STADT COTTBUS
CHÓŠEBUZ

Stellungnahme der Stadt Cottbus zum Antrag auf wasserrechtliche Planfeststellung zum Vorhaben „Gewässerausbau Cottbuser See, Teilvorhaben 2 - Herstellung Cottbuser See“ 2. Tektur

Tabelle 6: Einbaugrößen sowie Gewicht der geplanten Rückstauklappen

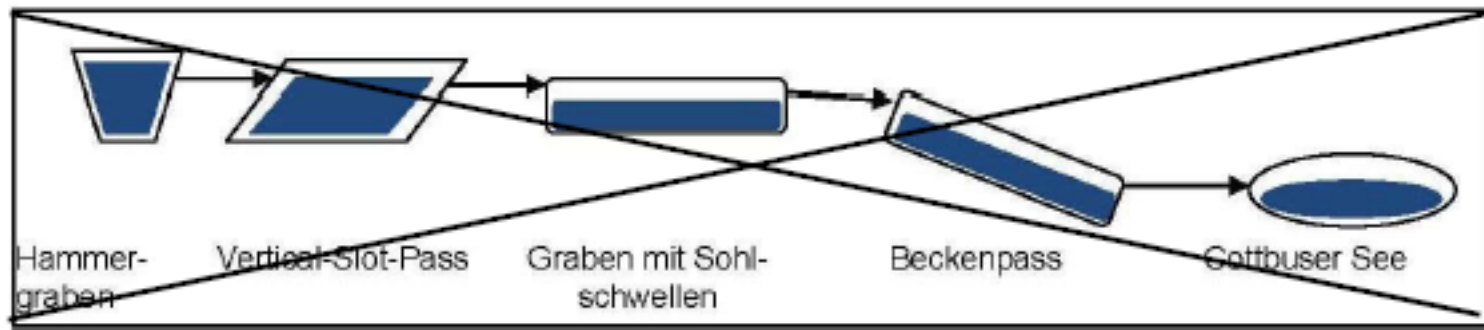
Flutung Hammergraben und Entwässerung Stadtteil Sandow

Ergänzende Forderungen

- Maßnahmen zum Schutz vor Rückstau aus dem Hammergraben auf Kosten des Vorhabenträgers

Forderungen berücksichtigt

- Einbau von Rückstauklappen an 3 Stellen

~~Abbildung 5: — Hydraulisches Schema Willmersdorfer Seegraben (aus: /A2/ Grontmij 2014, Abb. 12)~~

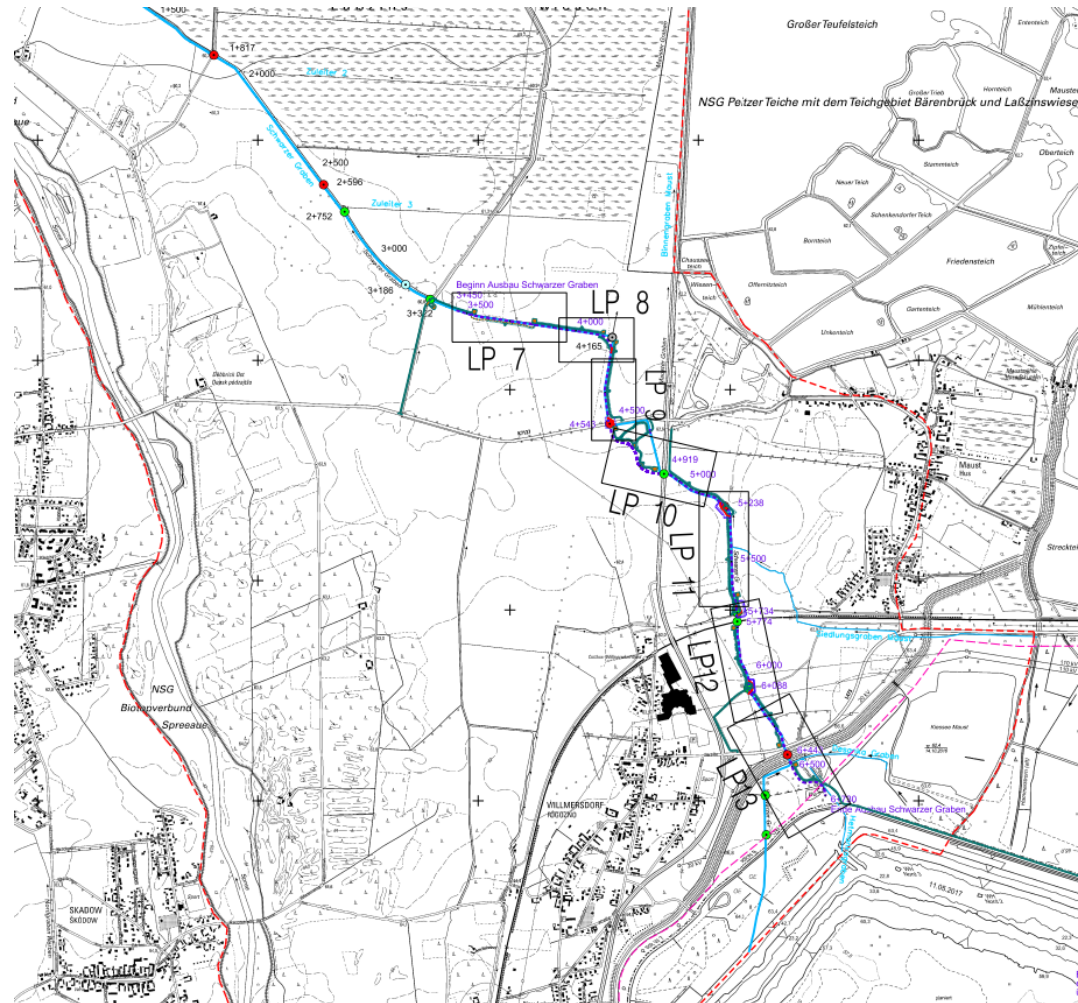
Willmersdorfer Seegraben

Offene Forderungen

- Herstellung der Fischdurchgängigkeit über Wehr Lakoma als Alternative wurde nicht geprüft

Forderungen berücksichtigt

- Mit der 2. Tektur wurde der Bau des Willmerdorfer Seegrabens ersatzlos gestrichen

Ausbau Schwarzer Graben

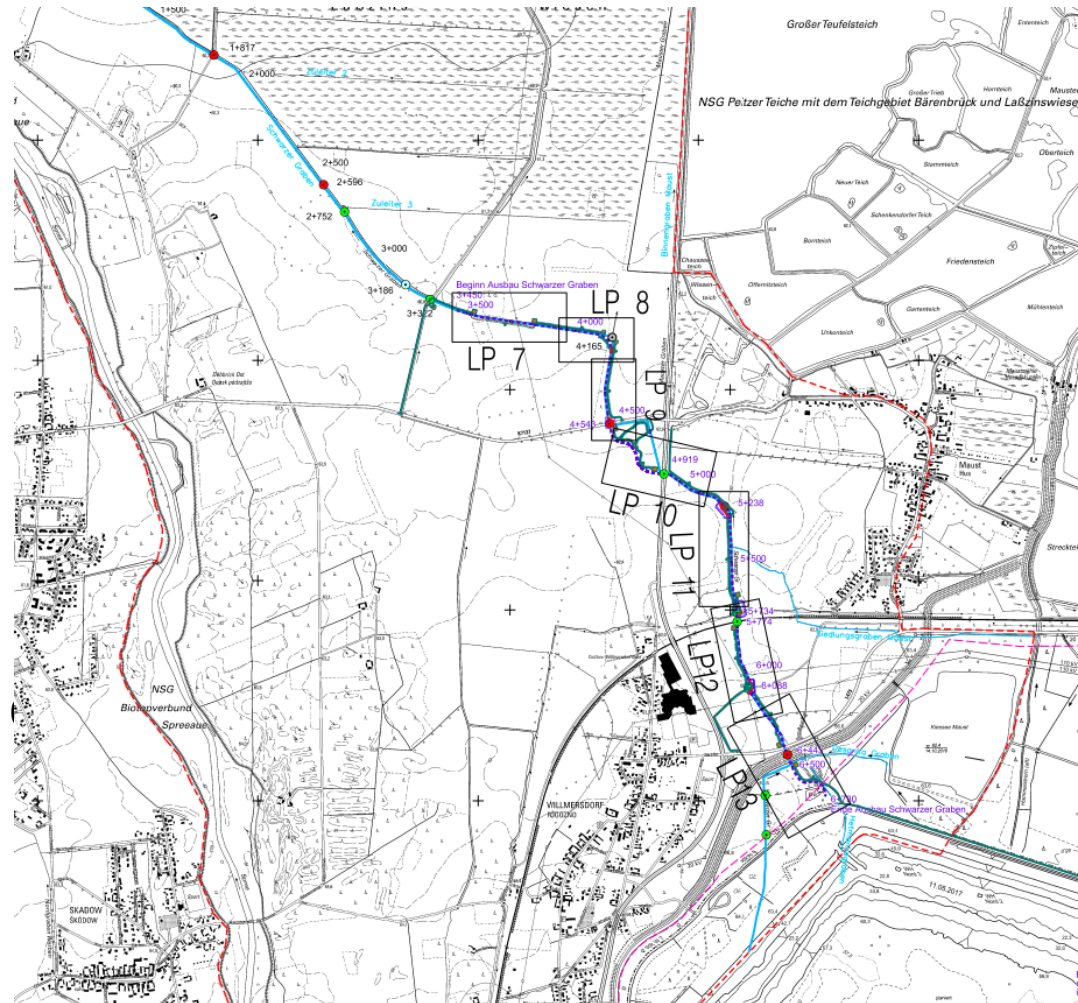
Offene Forderungen

- Berücksichtigung der 6 Zuleitergräben

Hinweis zur Fischdurchgängigkeit im Schwarzen Graben

- Überprüfung Festlegung des Bemessungsfisches (aktuell Brachse)
- Fünf Staubaauwerke verbleiben, nicht fischdurchgängig sind

Neue Forderungen Willmersdorfer Kammerflur-Nord

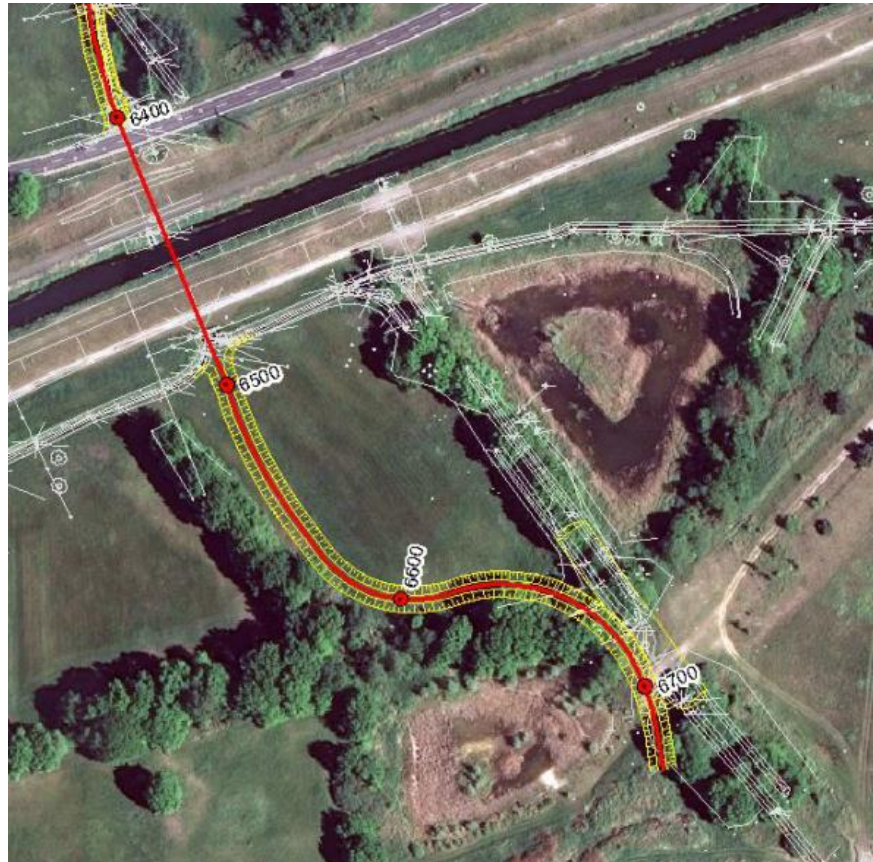
4) Klärung Bespannung Willmersdorfer Kammerflur-Nord

Bestehende Forderungen

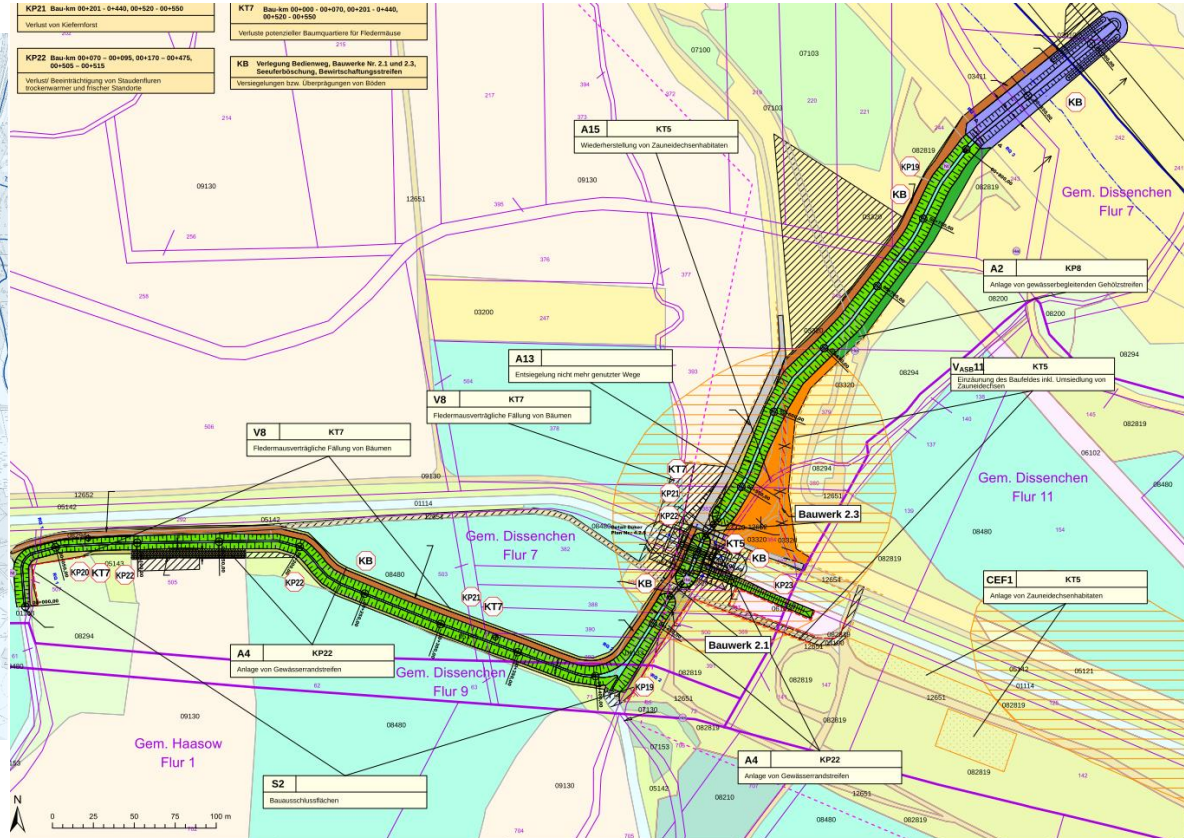
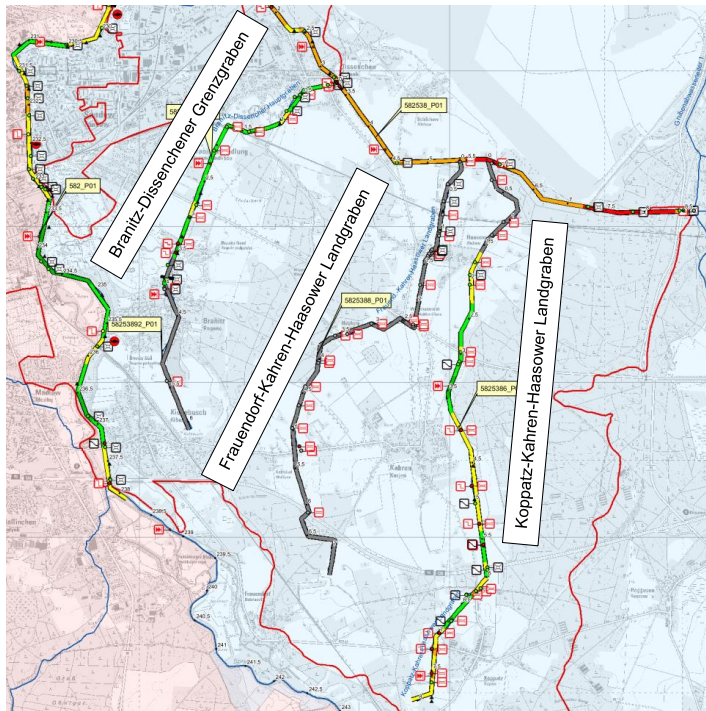
- Abrasionsgutachten noch nicht abgearbeitet
 - Erosion und Sedimentation im Bereich der Strände
 - Verlandung des Auslaufbauwerkes

- Trinitz zur Spree (Verlegte Trinitz)
 - Einbindung in die Variantenuntersuchungen
 - Hochwasserentlastung in den Cottbuser Ostsee
 - Wegfall Dükerbauwerk für Landgräben im Süden
 - Planungssicherheit für Radwegenetz zum Klinger See
